ボーリング柱状図

H20-①-2

柱状図(0.00m~30.00m)
H20-①-2

柱状図(30.00m~60.00m)

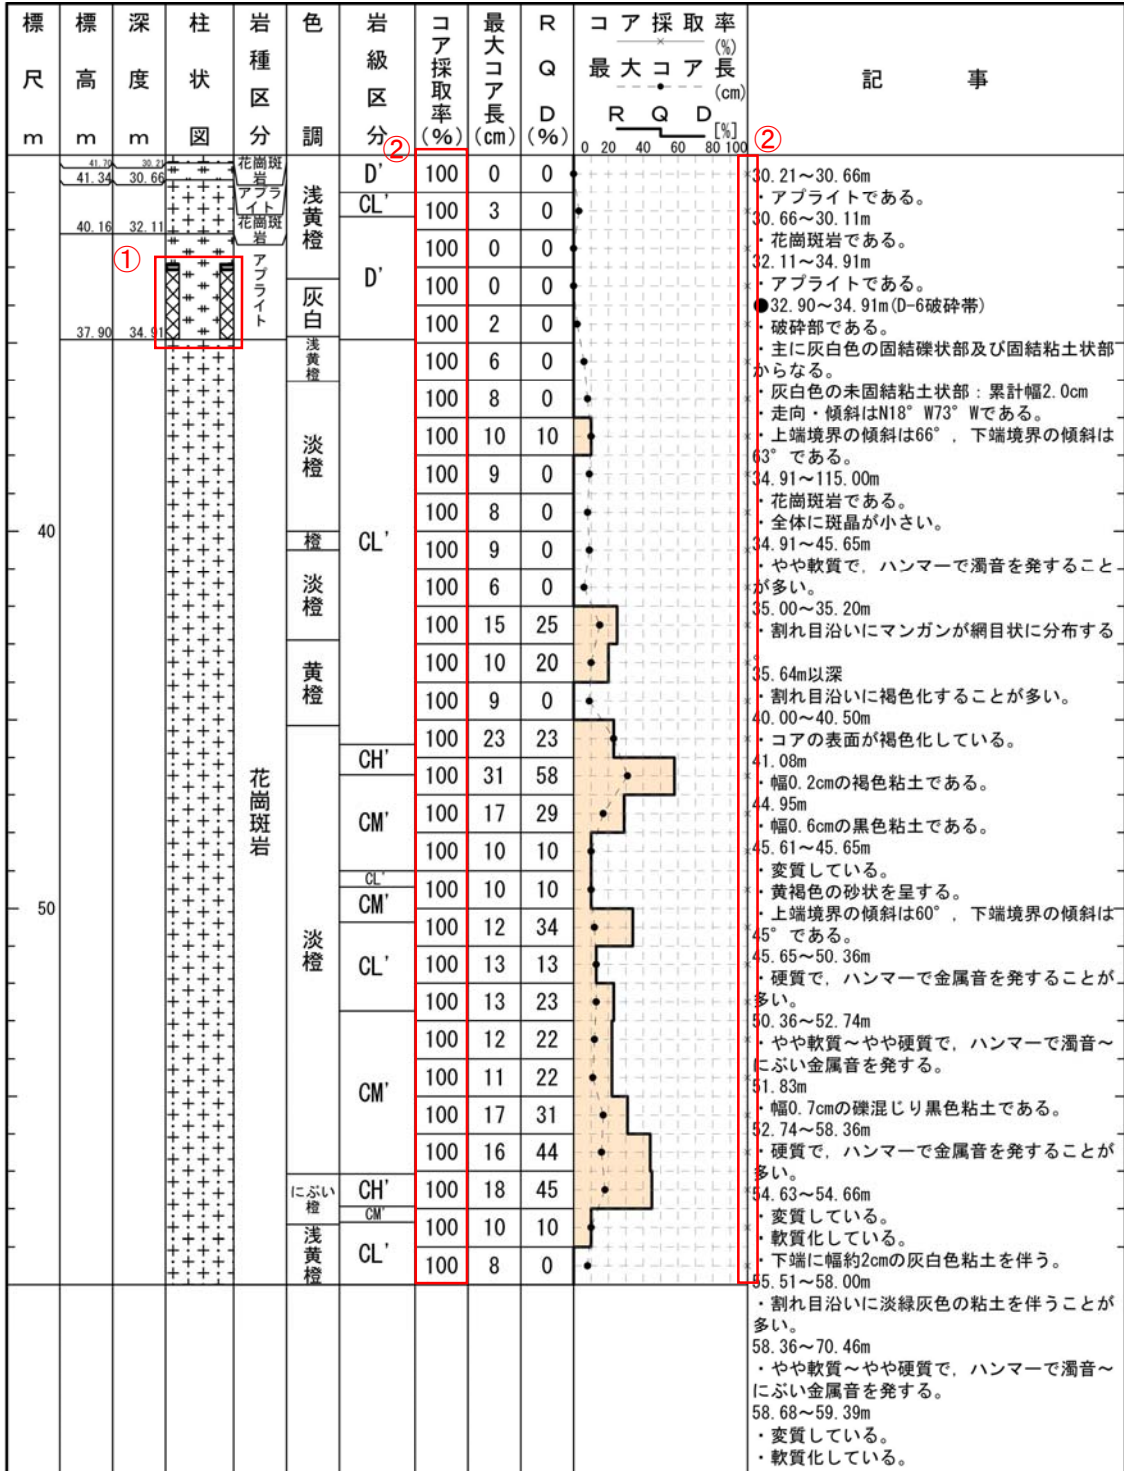
1-91(分類d)①
記事欄の記載変更に伴う変更。(破碎部模様の変更)
1-90(分類b)②
報告書の記載漏れを修正したため。

柱状図(60.00m~90.00m)

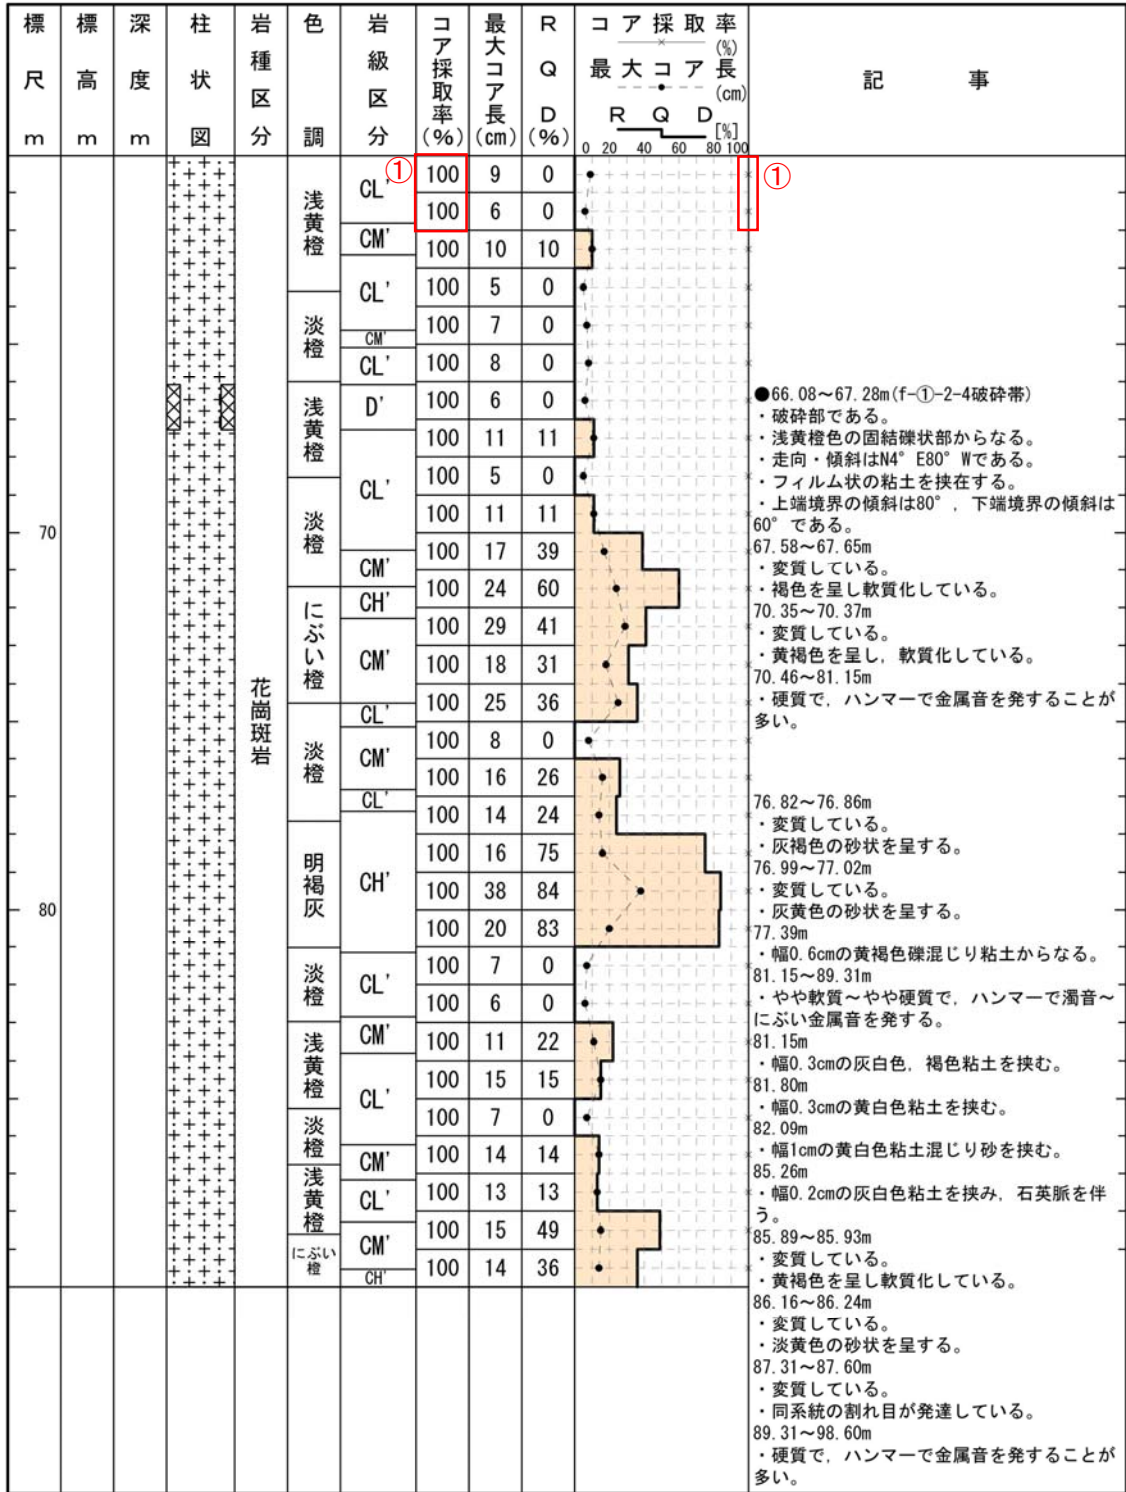
1-90(分類b)①
報告書の記載漏れを修正したため。

柱状図(60.00m~90.00m)

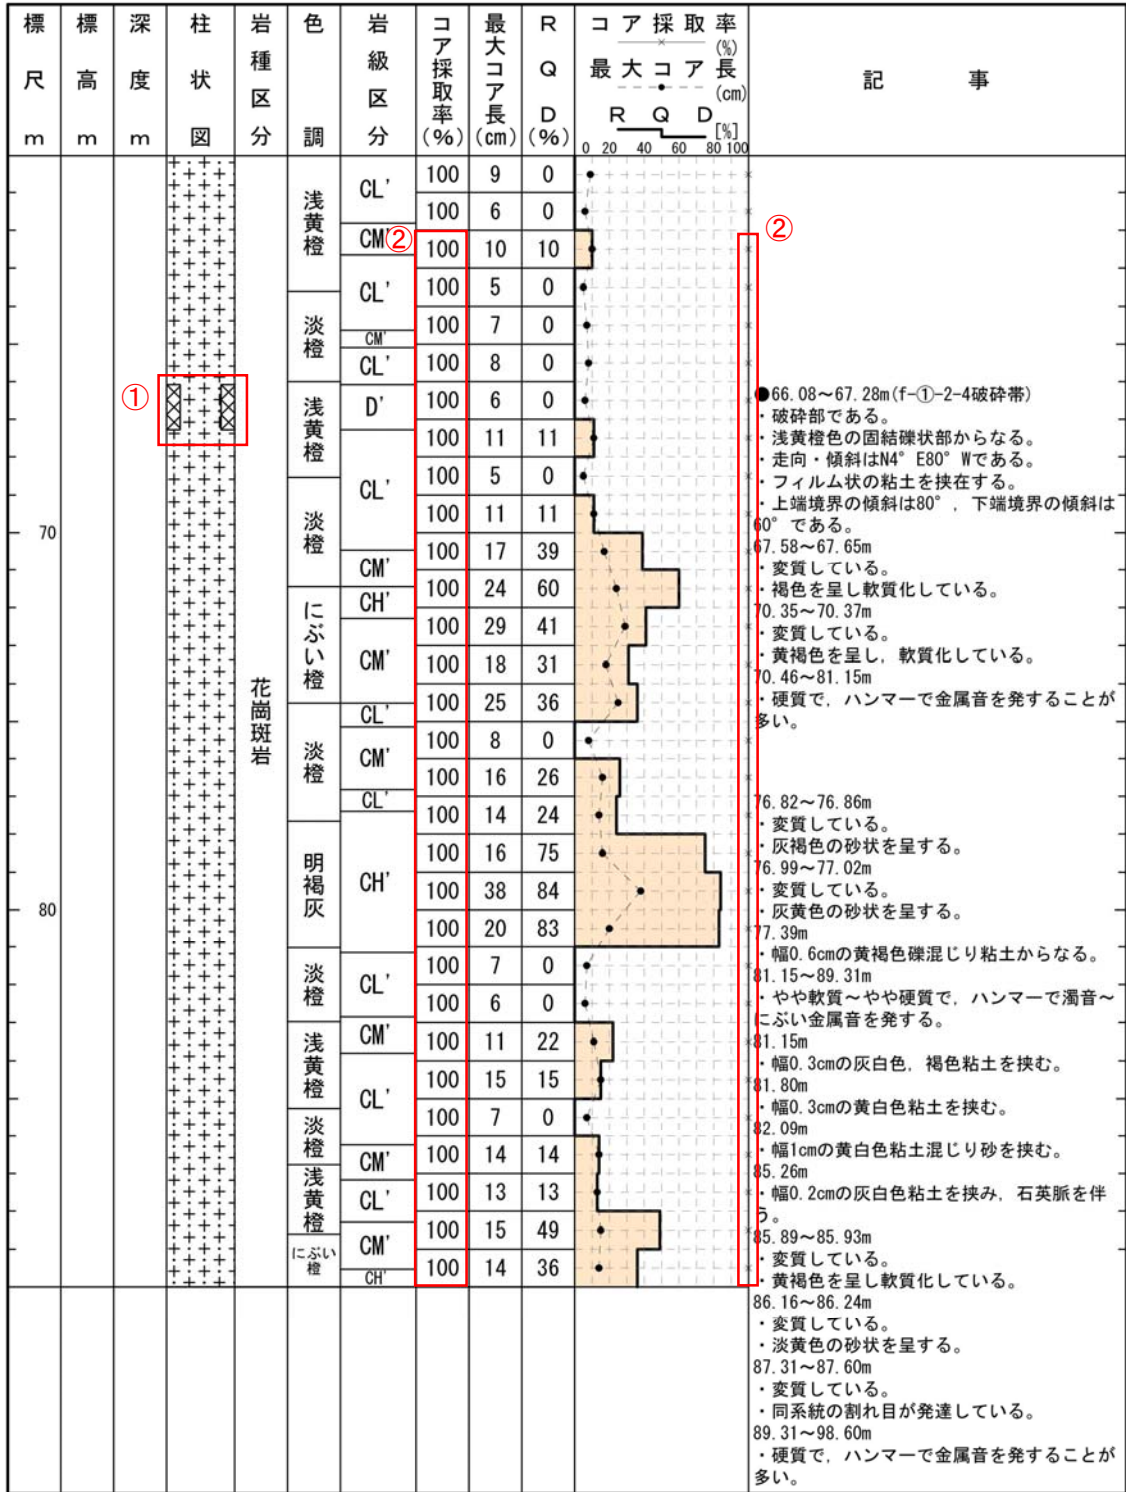
- 1-92(分類d)①
記事欄の記載変更に伴う変更。(破碎部模様の変更)
- 1-90(分類b)②
報告書の記載漏れを修正したため。

柱状図(90.00m~115.00m)

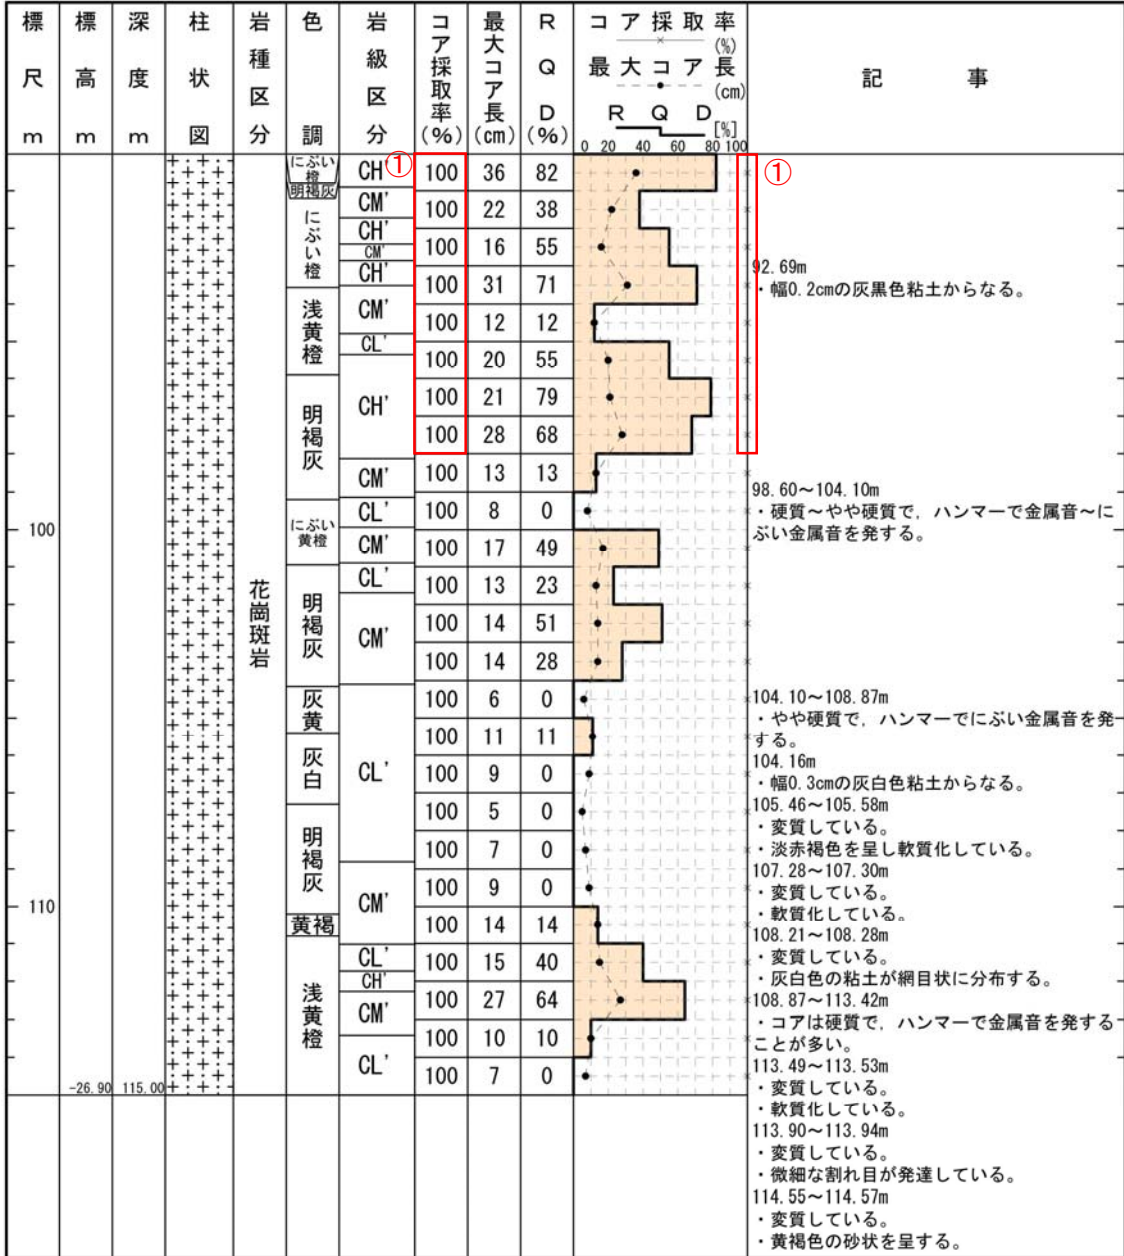
1-90(分類b)①
報告書の記載漏れを修正したため。

柱状図(0.00m~30.00m)

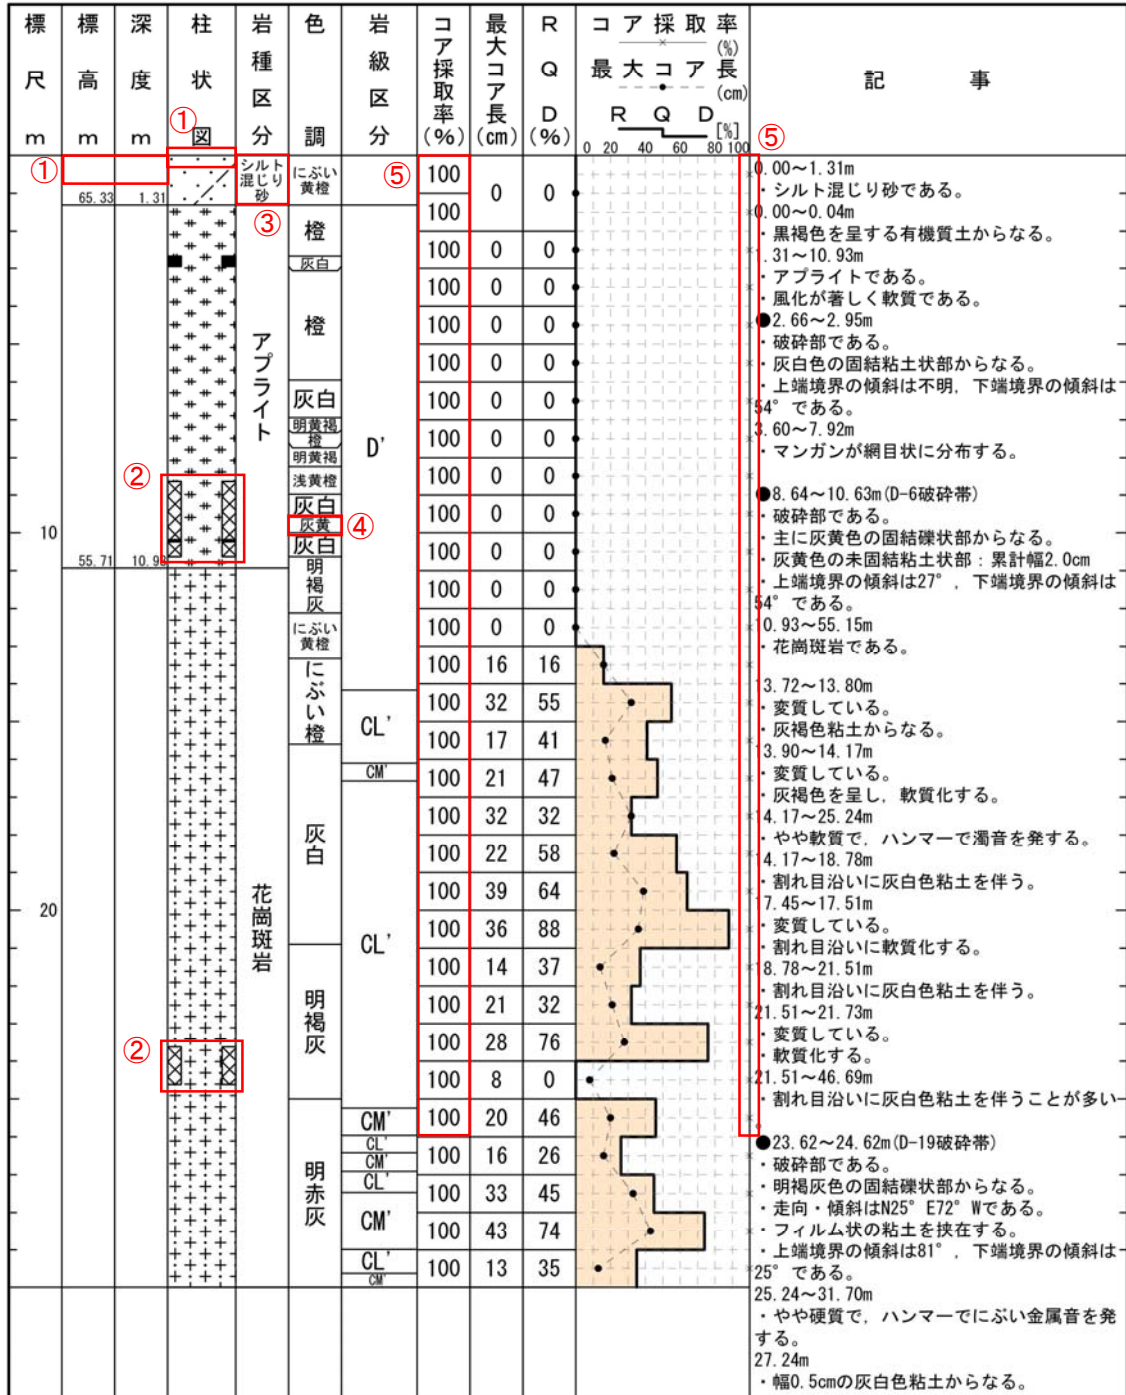
- 1-93~1-95(分類c)①
岩種区分の”腐植土”を消去したため。(性状に近いものを丸めたため)
- 1-96, 1-97(分類d)②
記事欄の記載変更に伴う変更。(破砕部模様の変更)
- 1-98(分類c)③
性状に近いものを丸めたため。
- 1-99(分類b)④
誤記の修正。
- 1-100(分類b)⑤
報告書の記載漏れを修正したため。

柱状図(30.00m~60.00m)

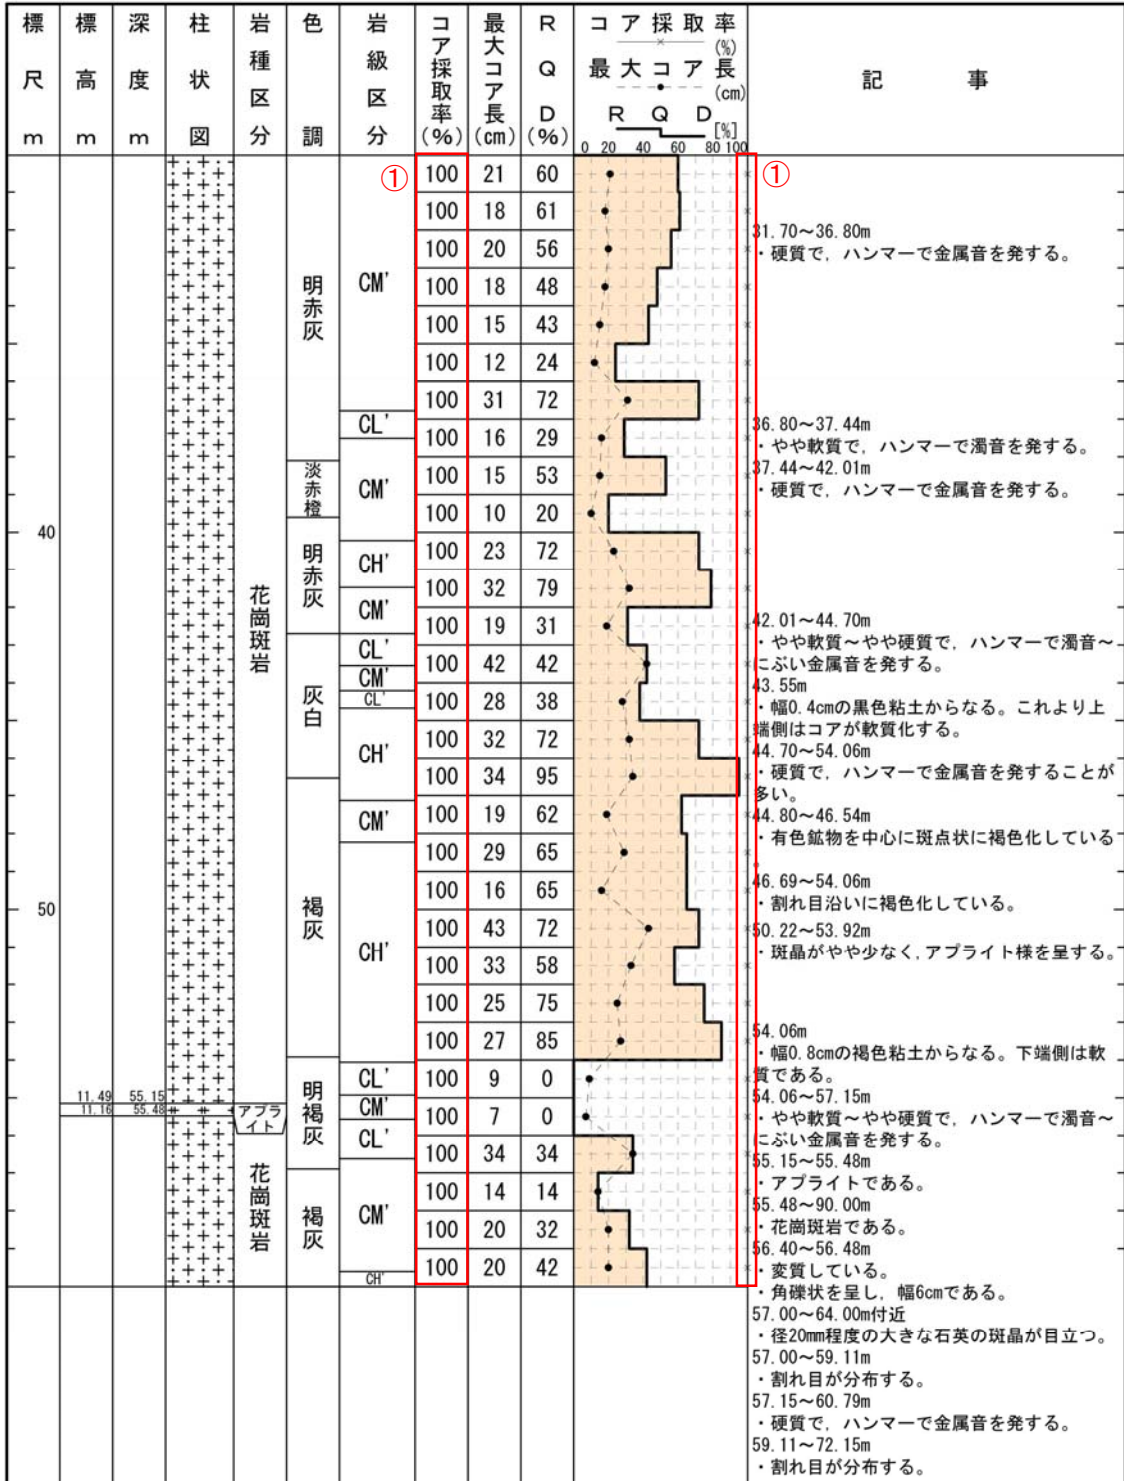
1-100(分類b)①
報告書の記載漏れを修正したため。

柱状図(30.00m～60.00m)

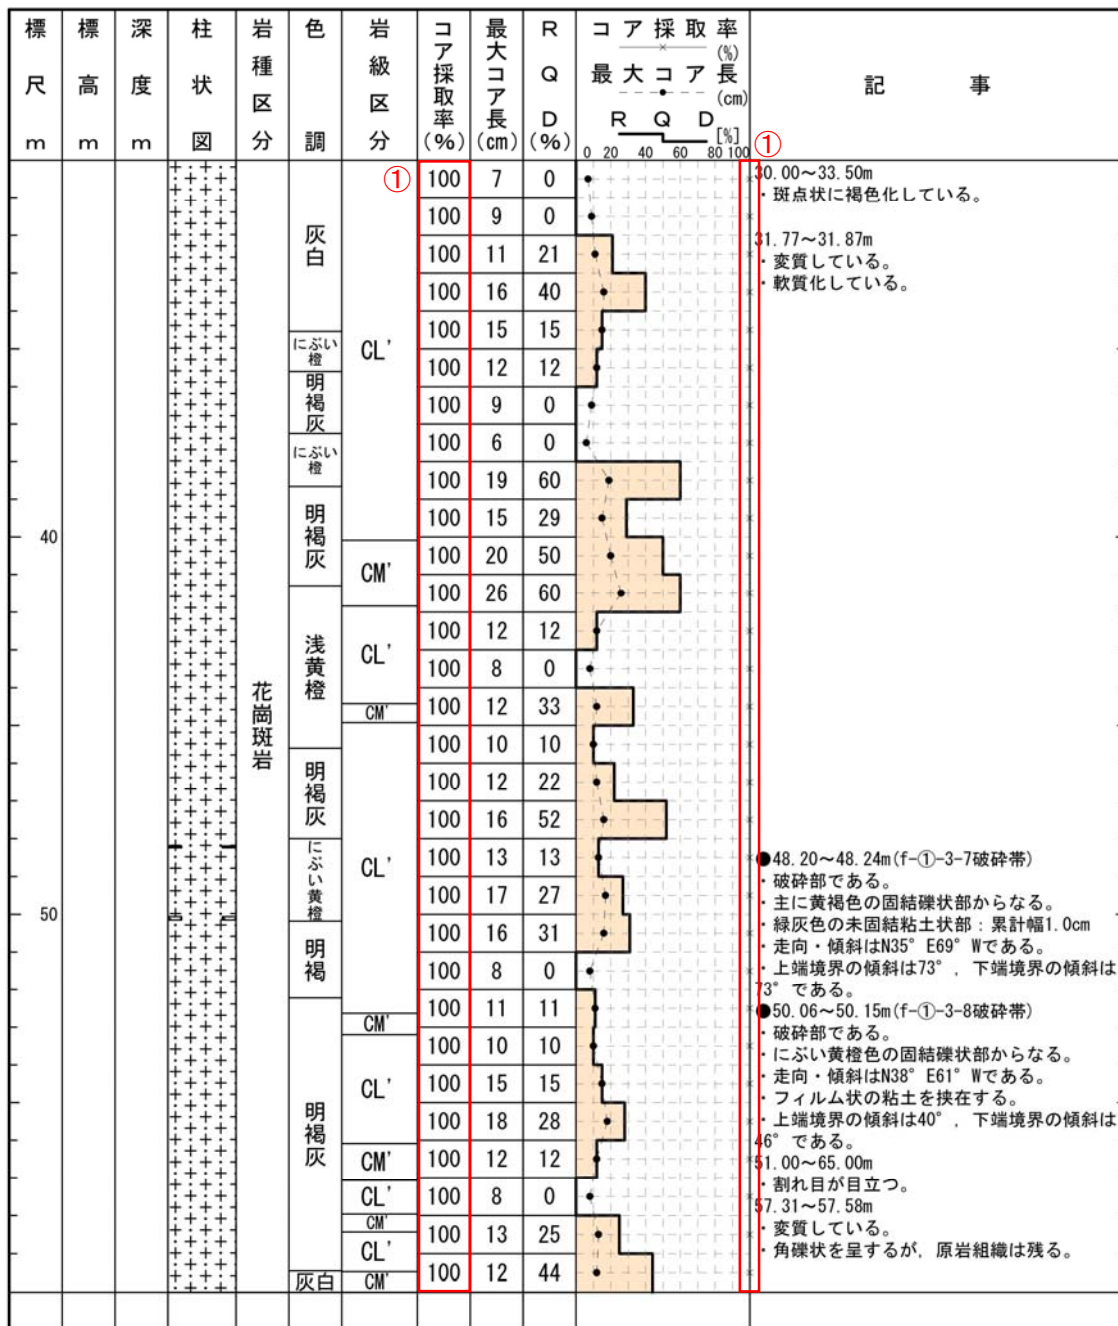
1-105(分類b)①
報告書の記載漏れを修正したため。
